改善箇所説明図

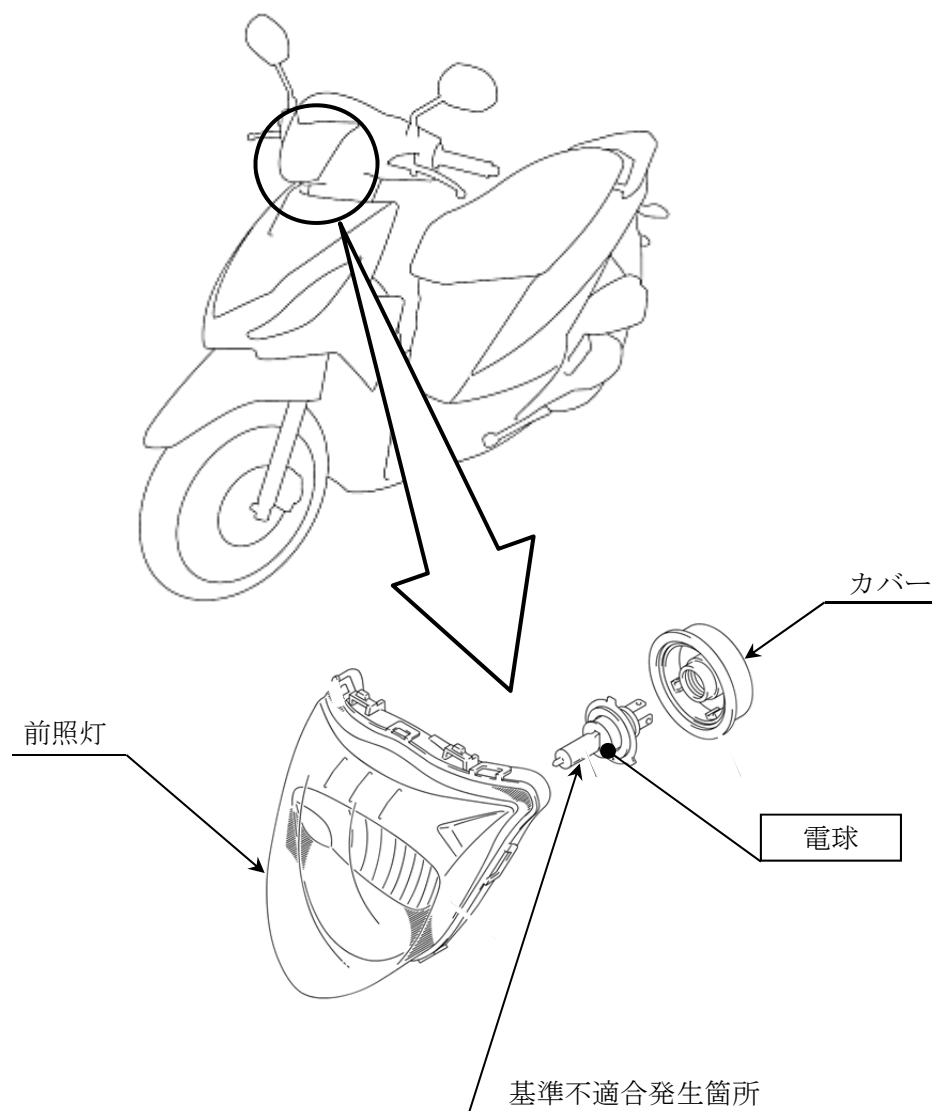
前照灯において、電球の製造工程が不適切なため、電球内のフィラメントに異材が使用され、フィラメントの剛性が低いものがある。そのため、そのまま使用を続けると、走行時の振動でフィラメントが断線して前照灯が不灯となり、断線したフィラメントがアース線に接触してヒューズが切断し、最悪の場合、走行中にエンジンが停止するおそれがある。

全車両、前照灯の電球を良品に交換する。

識別：車台番号打刻プレートに緑色のシールを貼付する。
